改善箇所説明図

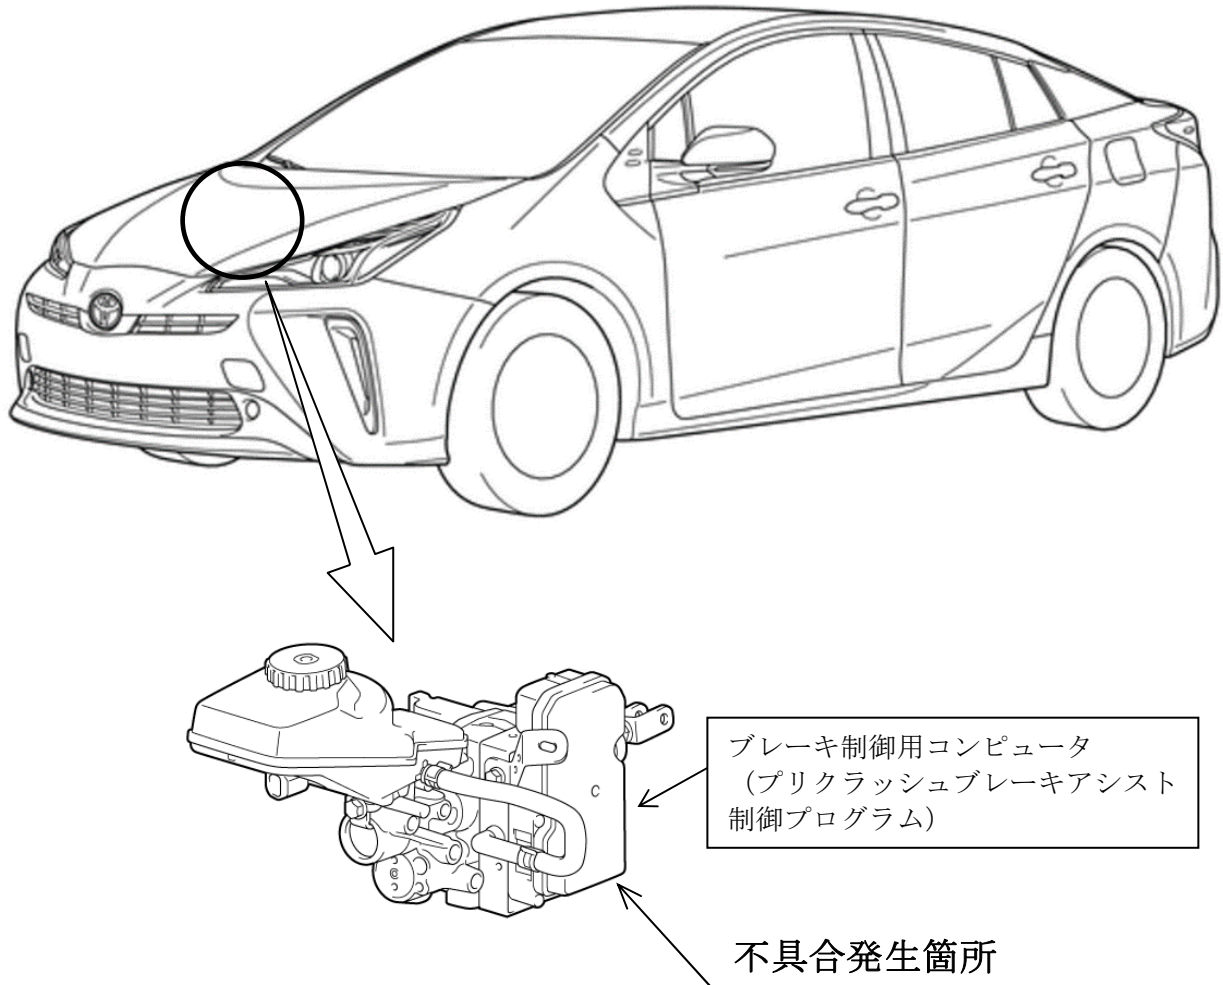
衝突回避支援システム（プリクラッシュセーフティシステム）において、プリクラッシュブレーキアシスト制御プログラムが不適切なため、前方に衝突の可能性がある車両を検知した際、警報および警告表示は正常に作動するが、運転者のブレーキ踏力が弱いと、ブレーキアシスト作動が遅れる場合がある。

全車両、プリクラッシュブレーキアシスト制御プログラムを対策仕様に修正する。

識別：改善済車両には車台番号打刻のハイフン位置上部に黄色ペイントを塗布する。
